## 模擬燃料体の部分装荷に係るコメント一覧

模擬燃料体の部分装荷に係るコメント回答

模擬燃料体の部分装荷における影響評価について  
(改正 4)

国立研究開発法人日本原子力研究開発機構

# 5. 二重指数分布によるもんじゅ燃料体の跳び上がり量解析値の整理

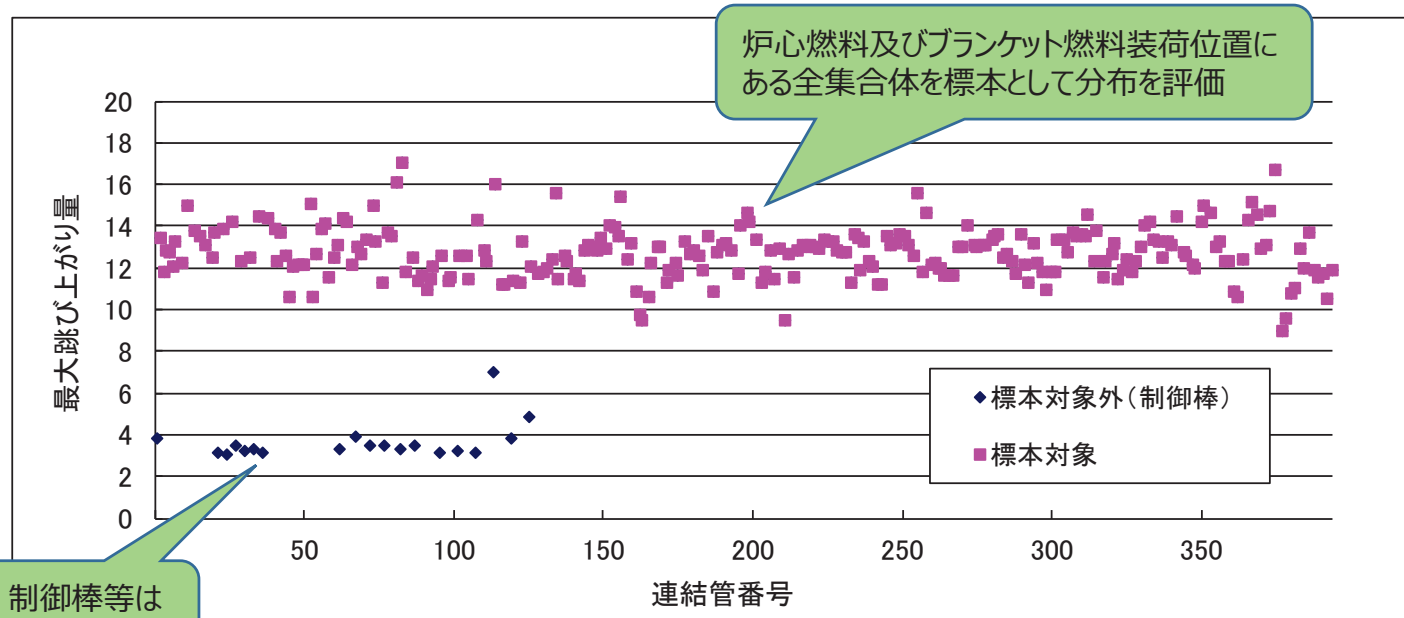
コメント	極値統計を分かり易く説明すること。
回答	<p>燃料体の跳び上がりは、炉心支持板との衝突現象を伴うため、確定論的に燃料体の挙動を追うことには限界がある。しかし、炉心支持板の振動が一定の振幅の中で振動すること、燃料体の炉心支持板への衝突速度も一定の幅の中で変動することを考えれば、確率論的に取り扱うことは可能である。</p> <p>評価の対象としているのは、燃料体の最大跳び上がり量である。燃料体個々の跳び上がり量も分布を持つ。解析や実験によって評価対象としている値は、それぞれの燃料体跳び上がりの最大値である。これは、個々に分布を有したデータの中から、最大値を抽出し、その最大値の分布がどうなるかを調べることに等しい。</p> <p>このような、最大値の分布を調べる方法として、極値統計論がある。この理論を37体群体系実験に適用し、跳び上がり量がどのように整理されるか調べた。</p> <p>燃料体の最大跳び上がり量の分布は概ね二重指数分布(Gumbel分布)に従うことを確認し、燃料体跳び上がり量の最大値は、一定の信頼度を有して推定可能なことを確認した。また、37体群体系の跳び上がり実験では、解析が実験結果を保守側に評価することも確認した。</p> <p>また、もんじゅ燃料体の跳び上がり量評価結果は、ほぼ二重指数分布に従うことが確認されており、解析による燃料体の跳び上がり量評価は一定の信頼度をもって最大跳び上がり量を推定している。</p>

**この図では**解析評価による最大跳び上がり量17mmは、99.7%程度の信頼度をもって、燃料体の跳び上がり量を推定したことを意味する。

# 1. 燃料体頂部とホールドダウンアーム案内筒下端面との隙間

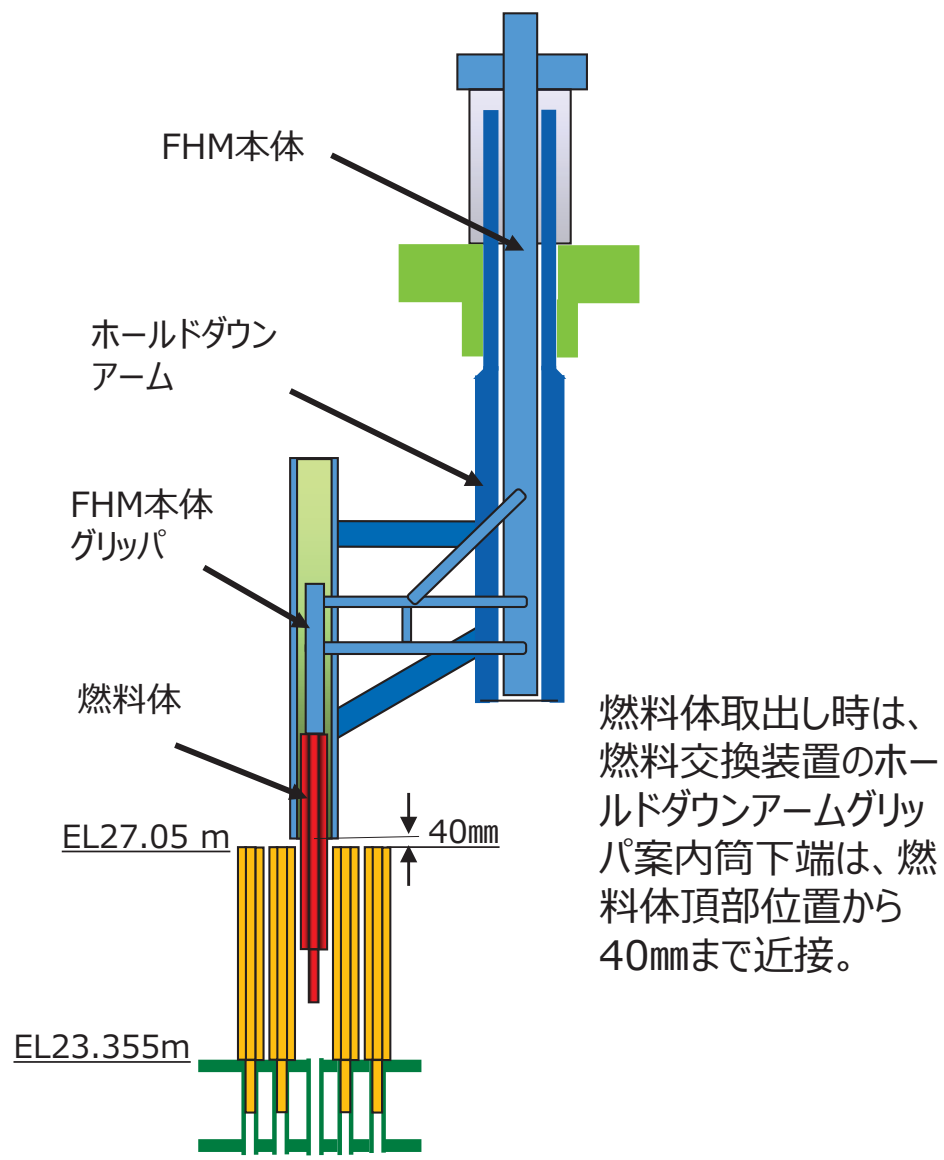
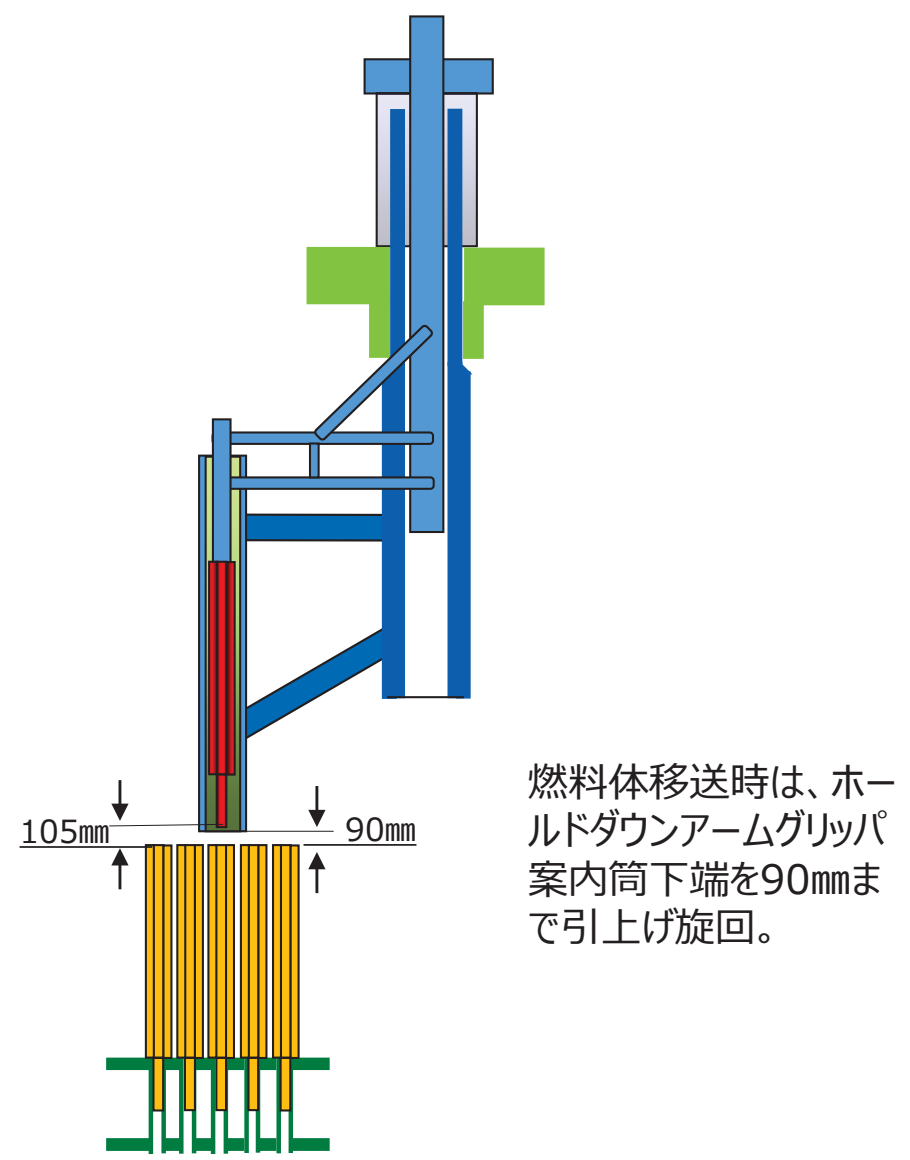
質問	想定を超えた燃料体の跳び上がりが発生した場合の影響を説明すること。
回答	<p>燃料体の跳び上がりが40mmを超えると燃料体頂部が燃料交換装置等との干渉、45mmを超えると燃料体同士の上 部パッド外れが発生し、燃料取出し機能に影響を与える可能性がある。40～90mmの範囲で、これ以外に燃料取出し に影響を与えそうな因子は、燃料体頂部の炉心上部機構下端面との干渉、燃料体エントランスノズル部と連結管との 嵌合部外れがある。</p> <p>なお、パッド部は上下に長さ約 <span style="border: 1px dashed red; padding: 0 2px;">  </span> mm×高さ約 <span style="border: 1px dashed red; padding: 0 2px;">  </span> mmのテーパを有しているため、パッド部長さ（45mm程度）を超えて 跳び上がり、燃料体が隣接燃料体のパッド部上に乗り上がったままとなる可能性は小さく、元の位置に戻る。</p> <p>想定を超えて燃料体の跳び上がりが発生し、装置や設備に異常が発生し、燃料体の取出しが不能となった場合は、 原子炉容器の液面を下げる等して炉内の状況を確認し、設備の復旧・補修を行う。</p>

燃料体取出し時は、燃料交換装置のホールドダウンアームグリッパ案内筒下端は、燃料体頂部位置から40mmまで近接。

燃料体移送時は、ホールドダウンアームグリッパ案内筒下端を90mmまで引上げ旋回。

# 1. パッド外れの概念

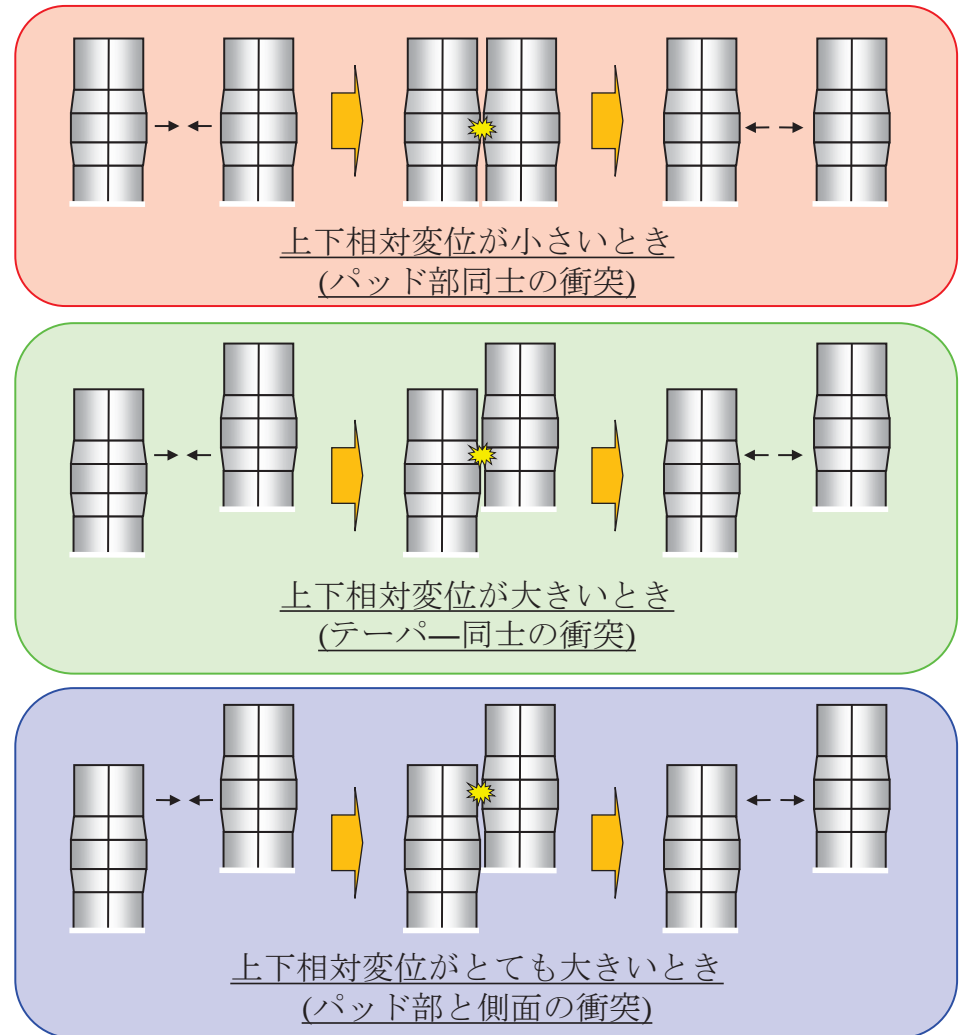
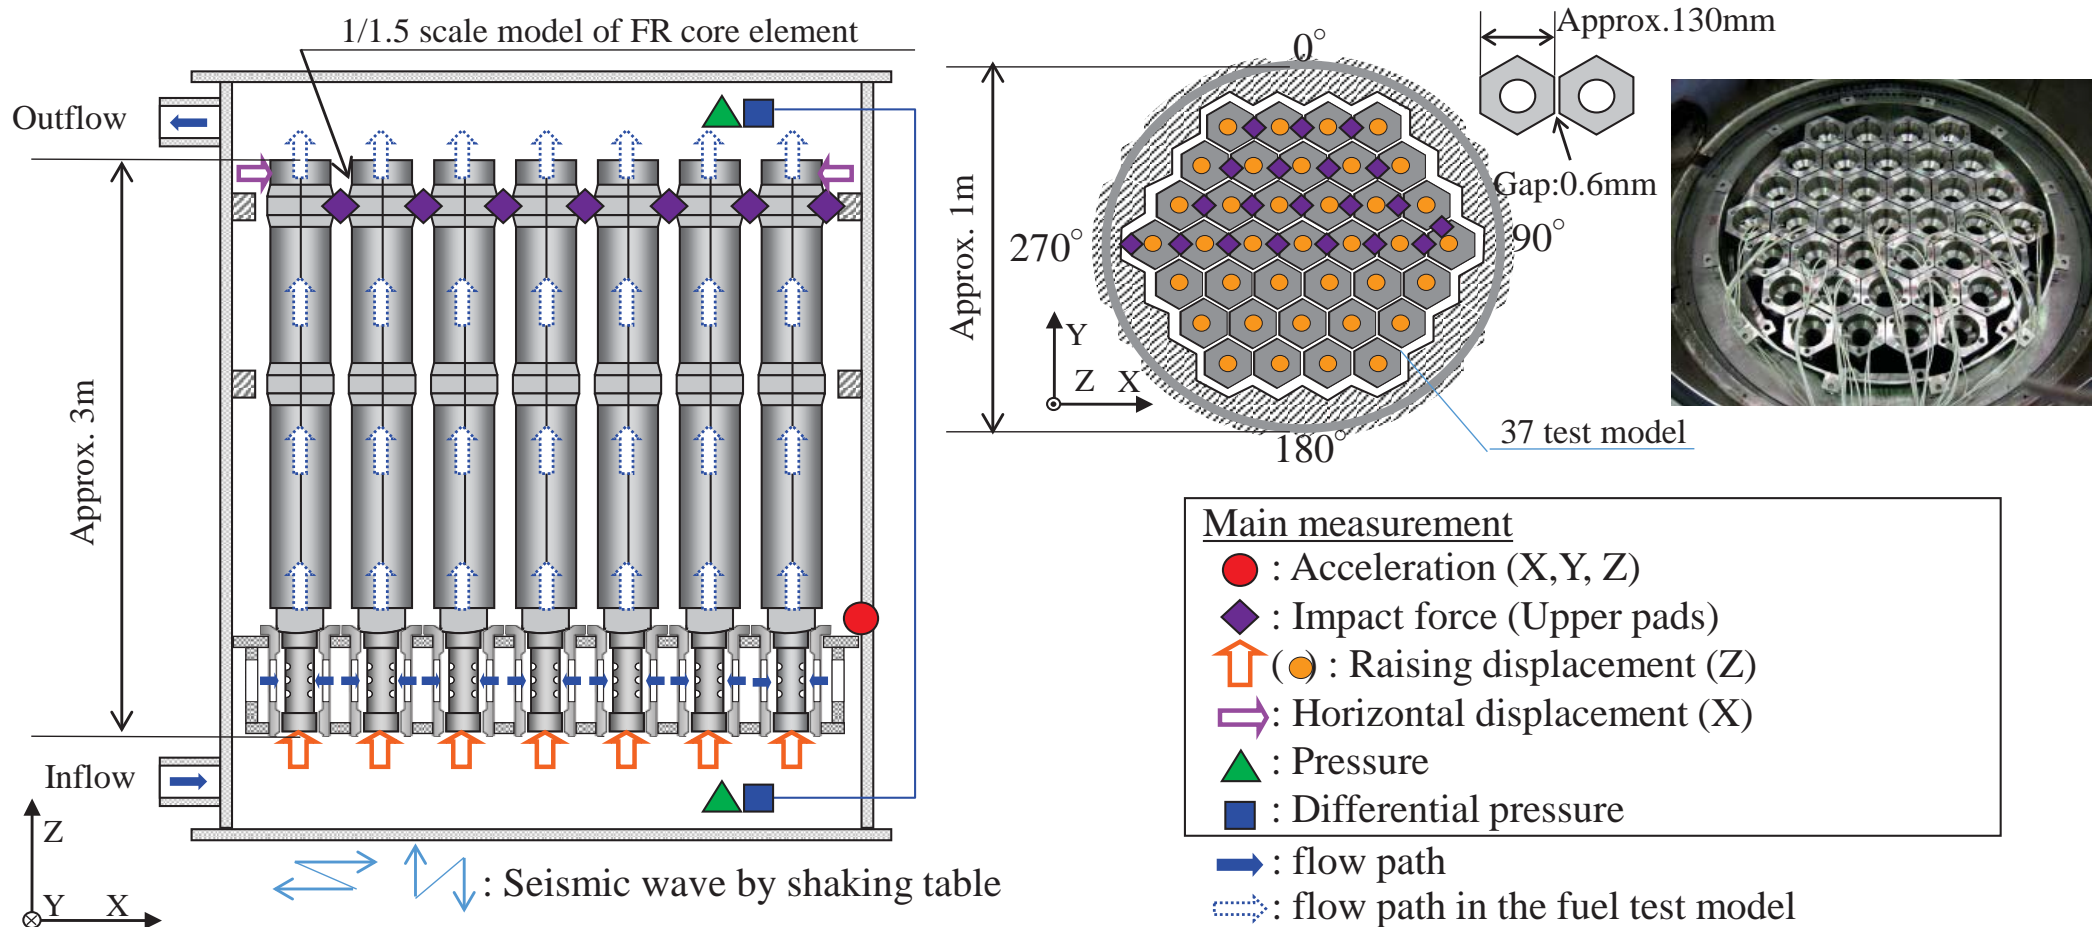
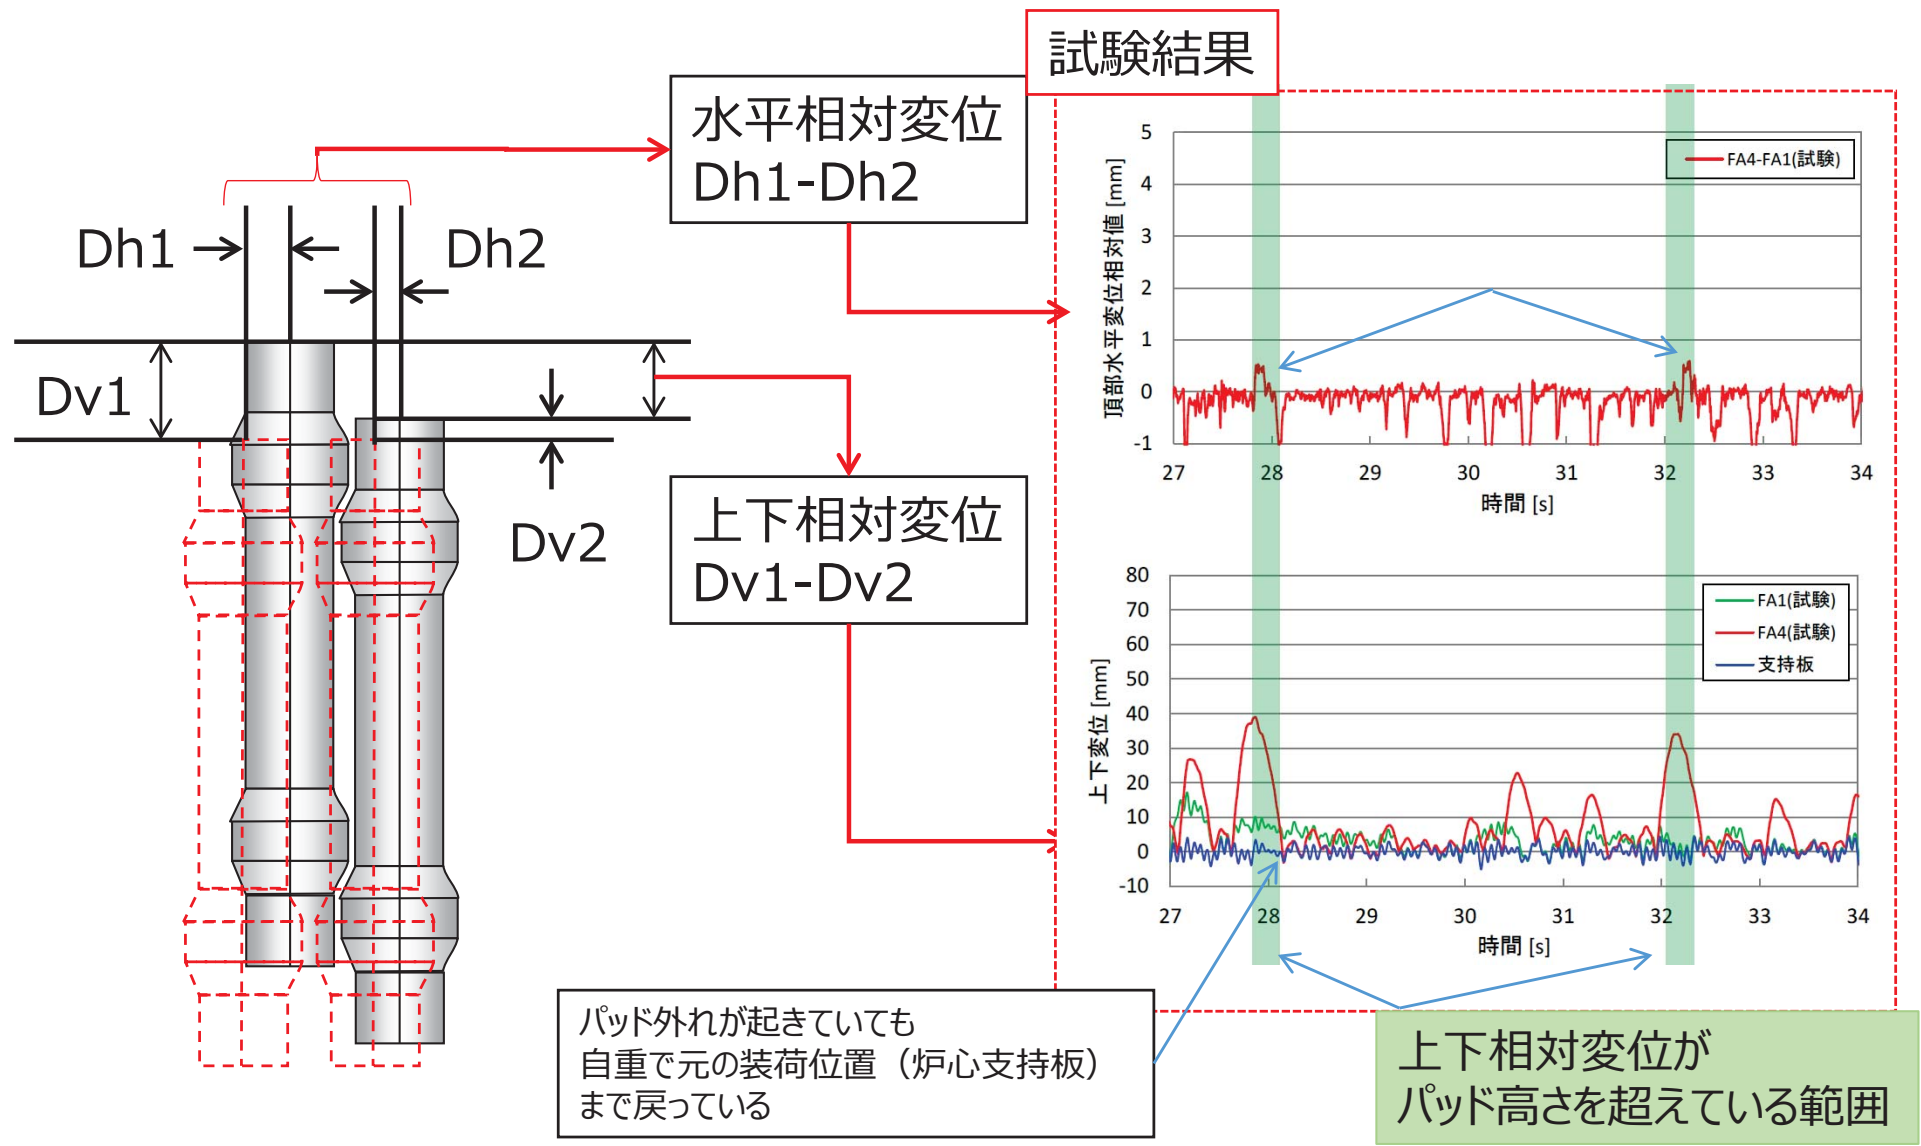
質問	パッド外れが起きた場合について、試験結果を含め説明すること。
回答	<p>実際にパッド外れが生じる炉心構成要素は一部であり、全体的な水平拳動は殆ど変化がないことが強加振条件による振動試験によっても確認されている。パッド外れが生じた場合は、パッドの接触条件が変わり、パッド部のギャップが大きくなる。これにより、炉心構成要素の水平方向の可動域が広がり、水平変位が大きくなるが、パッド部は角度の浅いテーパを持っており、跳び上がりによって乗り上げたとしても自重により落下する。</p> <p>なお、水平変位が大きくなった場合、運転時における制御棒挿入性を評価に影響が大きいですが、廃止措置段階においては、制御棒は既に挿入されている。また、炉心に残る燃料体の数も減っており、制御棒が無くても原子炉は臨界になりえない。仮にパッドが外れるような跳び上がりが生じた場合でも、原子炉施設の安全性は確保されている。</p>

上下方向加振力が大きくなり、嵌合部（パッド部）高さを超えて跳び上がりが生じると、水平方向の支持条件が変化し、水平変位の増大する懸念が生じる。⇒**パッド外れ**  
 近年の設計地震力の増加に伴い、本解析評価手法では、このパッド外れを解析上考慮できるようにしている。

隣接炉心構成要素の上下相対変位がパッド高さを超えた際に、パッド外れが生じ、水平相対変位が増加することを試験にて確認した。

## 鉛直方向の応答解析モデル

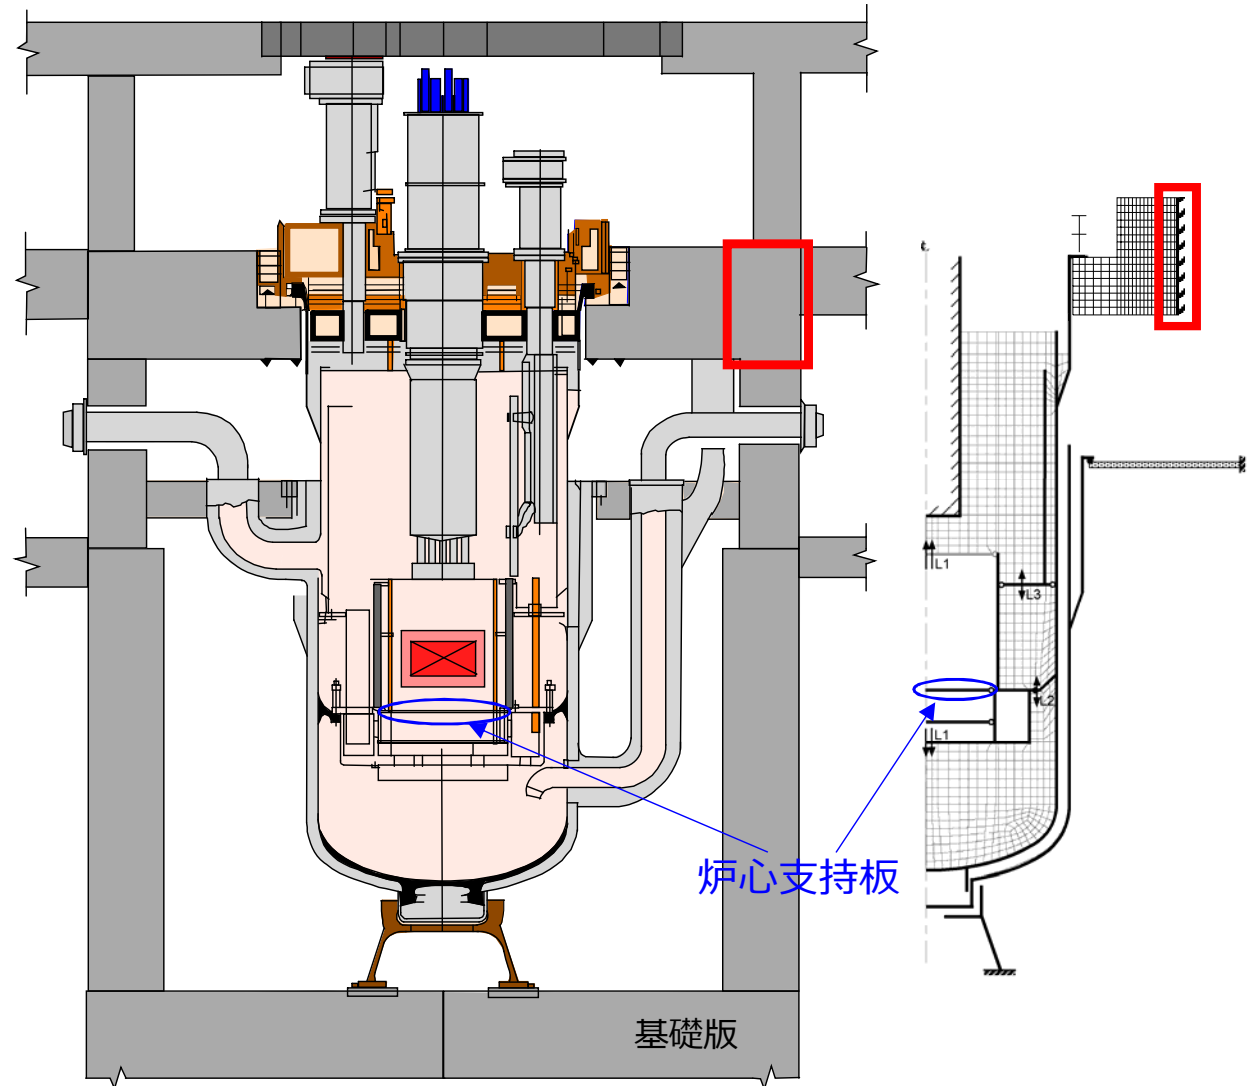
質問	炉心支持板の変位はどの程度となるのか説明すること。
回答	<p>燃料体の跳び上がり評価に用いた炉心支持板の鉛直方向の加速度時刻歴波を、2回積分すれば炉心支持板の鉛直方向の変位が求まる。ただし、建物も鉛直方向に揺れていることから、基準位置を設定する必要がある。原子炉容器の鉛直方向の振動は、ペDESTAL部から原子炉容器側に伝わることから、ペDESTAL部を基準に、炉心支持板の鉛直変位を算定する。</p> <p>ペDESTAL部の鉛直変位と炉心支持板の鉛直変位の差から炉心支持板の鉛直方向の変位量（ペDESTAL部に対する炉心支持板の相対変位）を評価すると、最大4.2mmとなる。炉心支持板はこの程度、鉛直方向に変位しているものと推定される。</p>

- ◆ 耐震バックチェックで用いた通常運転時の解析モデルに準ずる。流体も含めたモデル化により構造－流体間の連成振動を考慮。軸対称モデルとし、構造はシェル要素、ナトリウムは流体要素でモデル化。
- ◆ 本評価において廃止措置段階及び部分装荷状態を考慮した結果、既往評価と異なる条件は以下の通り。
- ◆ 構造材の温度：
  - R/V及びG/V本体：200℃
  - R/V及びG/Vフランジ：40℃
  - 下部支持構造：110℃
 これに伴い物性値も上記温度に対応
- ◆ Na温度：200℃  
これに伴い物性値も上記温度に対応
- ◆ 付加質量：Na重量に関しては温度変化分を考慮
- ◆ 入力：□部に入力
- ◆ 解析コード：FINAS（時刻歴応答解析）
